ROCOV UTRECHT

Betreft: onderzoek verbetering tramhaltes Uithoflijn

Utrecht, 24 mei 2019

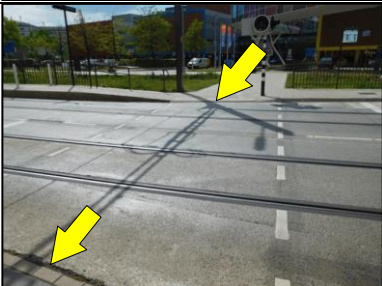
32.	De halteaanduidingen op het perron zijn te laag aangebracht en uitgevoerd met scherpe onafgeschermd draadeinden.		a. Zorg dat de vrije hoogte minimaal 2,3 m is.	
33.	Bij de halte UMC stappen op hetzelfde perron mensen in en uit voor de tram en de bus. Het in- en uitchecken vindt verschillend plaats buiten de tram en in de bus. Hier zullen passagiers de in- en uitcheck palen niet begrijpen en zich regelmatig vergissen. Wat een groot aantal boetes gaat opleveren. Uithoflijn tram-bushalte WKZ		a. Kies voor één systeem om verwarring te voorkomen.	
34.	De instapmarkering correspondeert niet met de plek waar de bussen stoppen.		a. Verplaats de instapmarkering en instrueer alle buschauffeurs waar zij moeten stoppen.
